VYSVĚTLENÍ ZADÁVACÍ DOKUMENTACE Č. III

Název veřejné zakázky:	Rozšíření hřbitova
Druh veřejné zakázky:	Stavební práce
Režim veřejné zakázky:	Podlimitní režim
Druh zadávacího řízení:	Zjednodušené podlimitní řízení
Název zadavatele:	město Šlapanice
Sídlo zadavatele:	Masarykovo náměstí 100/7, 664 51 Šlapanice
IČO zadavatele:	00282651
Právní forma zadavatele:	801 - obec nebo městská část hlavního města Prahy
Zastoupení zadavatele:	Mgr. Michaela Trněná, starostka
Adresa profilu zadavatele:	https://zakazky.slapanice.cz/

zasílám doplňující dotaz k nejasnosti ocenění položky týkající se pohledových betonů objektu „technické zázemí“ na akci Šlapanice, Rozšíření hřbitova – technické zázemí.

Pohled jihozápadní

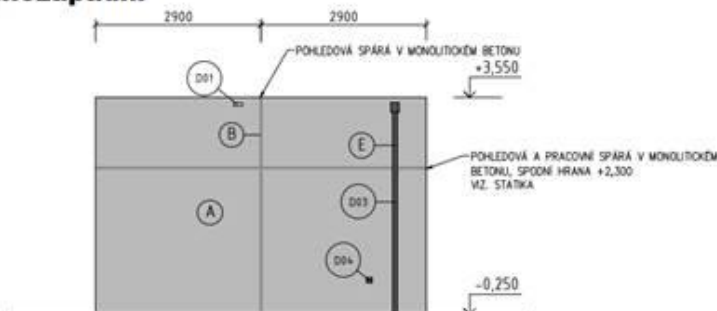
- Prosím o upřesnění požadavku na spárořez, který je uveden ve výkresu „D1.1 č. 05 Pohledy“.*

Ve výkresu je naznačen spárořez rozměrů až 2900x2750mm – jelikož je požadavek na atypické bednění, které je vyráběno na míru z bednicích desek rozměru max 2500x1250mm. Není možné tento spárořez dodržet.

Je možné uvažovat mimo dodržení spárořez (přiznané spáry zkosením 15x15mm dle PD) vznik linky po styku dvou překližek sražených k sobě ?

Ano, je možné další dělení plochy formou dvou sražených desek bez vzniku přiznané spáry.

Tento způsob dělení bude před zahájením prací zakreslen do pohledů všech stěn a odsouhlasen autorským dozorem projektanta stavby.
